**RÉVISION ALLÉGÉE N°2  
PLUI DU HATTGAU (67)**

***VALORISATION DE LA RESSOURCE  
GÉOTHERMALE PAR L'INSTALLATION D'UNE  
CENTRALE CHALEUR ET D'UNE CENTRALE  
LITHIUM À L'OUEST DU VILLAGE DE  
SCHWABWILLER***

**Mémoire en réponse au  
Procès-Verbal d'enquête publique**

**04 FÉVRIER 2025**

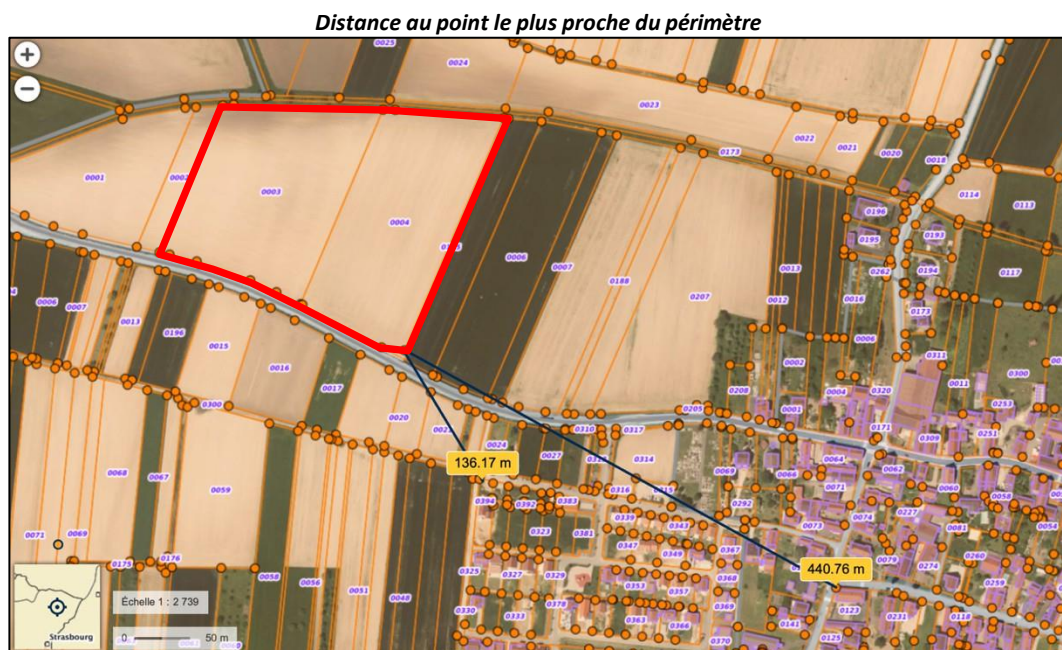
- « Paragraphe « risque et nuisances – voisinage sensible »

**L'évaluation environnementale de la procédure de révision allégée n°2 sera précisée sur ce point afin de mieux appréhender la distance entre le périmètre projet, l'école et les premières habitations.**

Il est précisé que le forage sera situé à l'ouest de la zone UT.

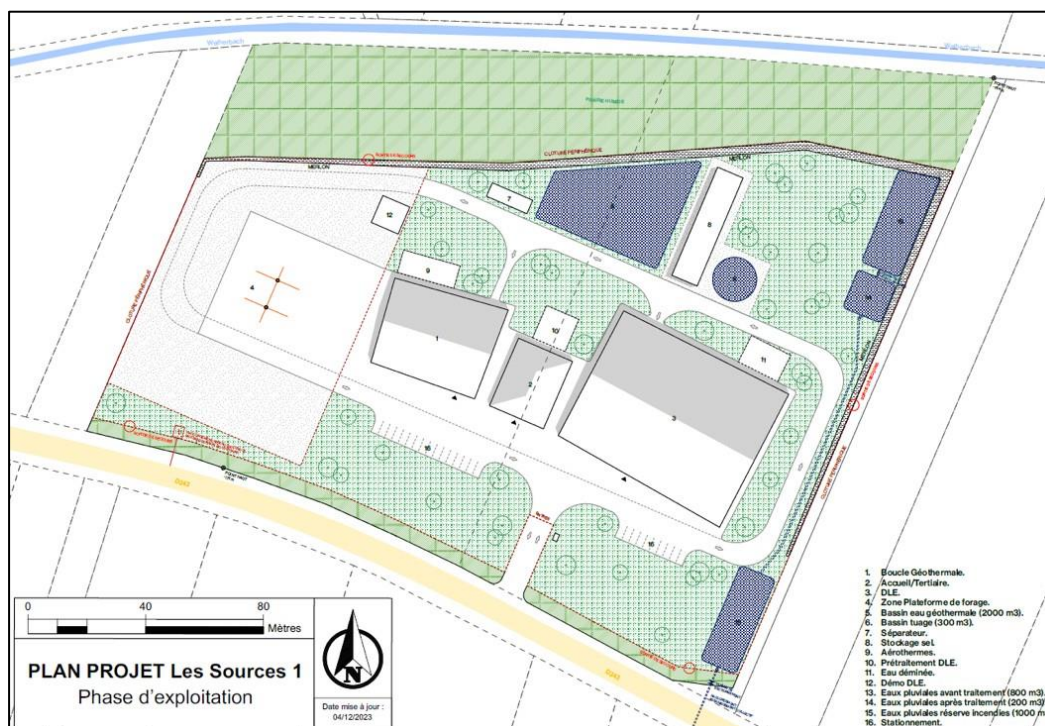
• **Dimensionnement de la zone et occupation de la zone UT**

**Afin de démontrer que le projet ne va pas générer une utilisation trop importante de foncier et pour que le public puisse appréhender la manière dont le terrain va être occupé, le dossier de révision allégée sera complété, notamment à travers l'OAP qui comprend une description plus détaillée du projet.**

L'objectif du projet est d'être optimum sur l'usage du foncier, tout en restant fonctionnel. Il n'y a donc pas d'espaces superflus.

**En phase d'exploitation**, le projet accueillera plusieurs constructions et installations, décrites ci-après et présentées dans le schéma page suivante :
